DEMANDE DE RENSEIGNEMENTS NO 2 DE L'AQCIE ET DU CIFQ AU DISTRIBUTEUR

**DEMANDE D'APPROBATION DU
PLAN D'APPROVISIONNEMENT 2023-2032 DU DISTRIBUTEUR, phase 3**

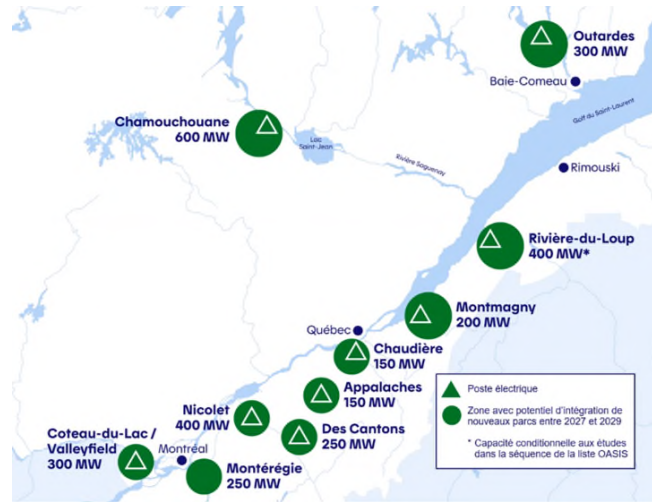
Sur la figure de la référence (ii) reproduite ci-dessous on peut constater que ces parcs sont situés en Gaspésie.

On peut constater que la Gaspésie ne fait pas partie des zones admissibles.

1.1 Veuillez préciser si les parcs éoliens identifiés à la référence (i) sont admissibles à l'A/O 2023-01.
